AE 5290 - Service Information July 2007-07-30

AE 5290 - Service Information 30. Juli 2007

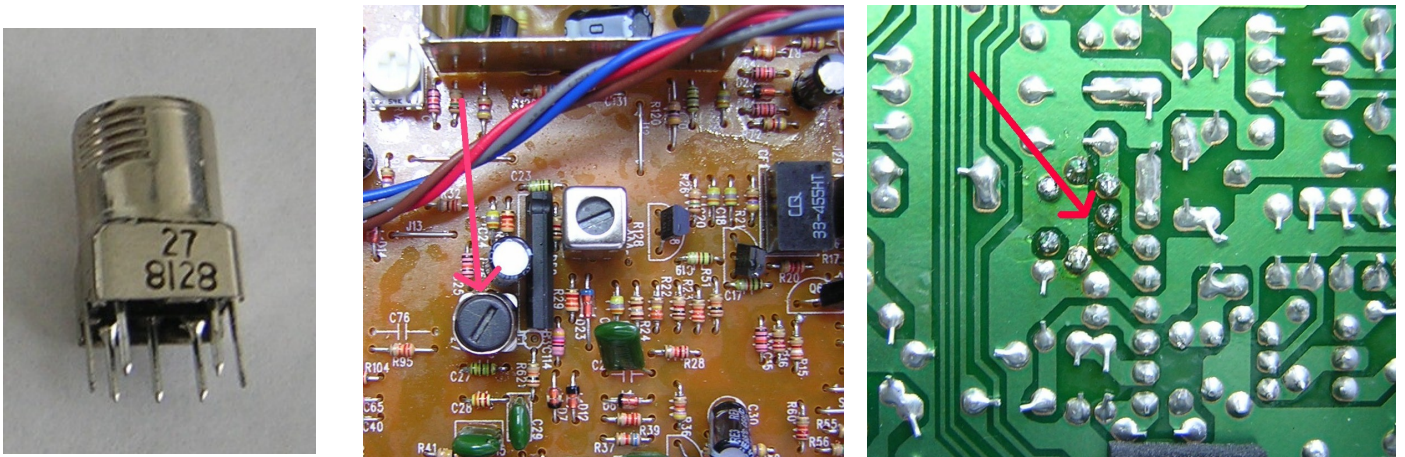
The ferrite core is correct when the colour is dark grey, but wrong when the core is painted white. In the photos, You see the filter type with the wrong core.

Solution: Open the unit, delete the discriminator filter with the white coloured core

and replace the filter by an **improved type**, 27- 8128 or ST 435 with **dark grey** core.

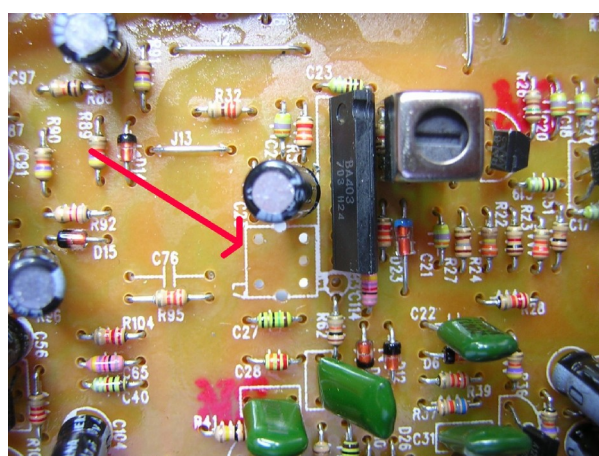
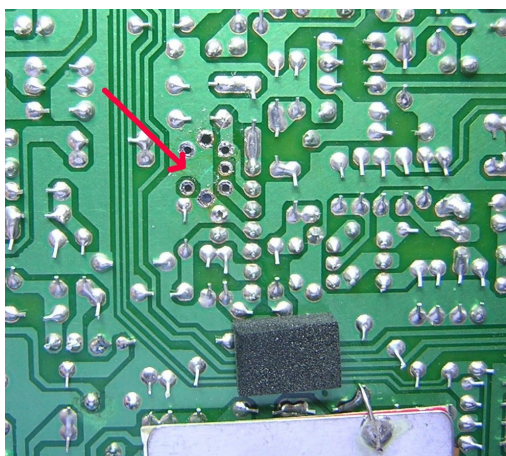
Ursache: die Discriminator-Filterspule (Typ **ST435** mit **weiss** gefärbtem Ferritkern) hat bei Geräten aus der Juni-Lieferung 2007 möglicherweise einen falschen Abstimmkern. Der Ferritkern und das Filter sind korrekt, wenn die Farbe **dunkelgrau** ist (bei gleicher Typenbezeichnung auf dem Filterbecher aufgedruckt).

Auf den Fotos sehen Sie den Filtertyp mit dem falschen Kern.

Setzen Sie dann das verbesserte Filter Typ **27- 8128** oder **ST 435** mit **dunkelgrauem** Kern ein, so, wie Sie es von uns geliefert bekommen (ohne es zu verdrehen!).

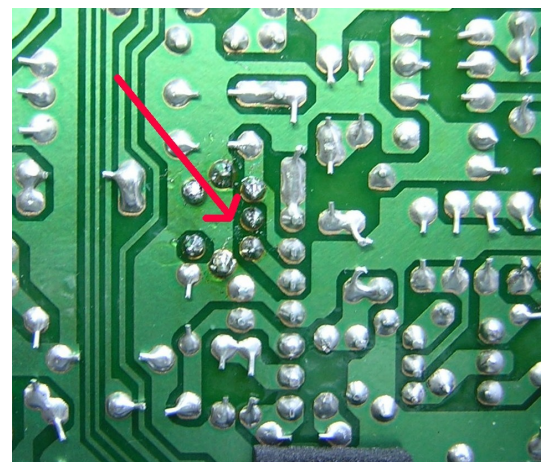
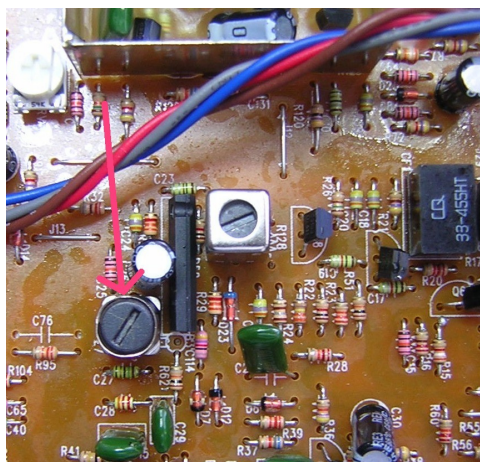
Lösung: Gerät öffnen, Discriminatorfilter mit dem weißen Abstimmkern auslöten (Lotsauglitze oder Vakuumpumpe verwenden)
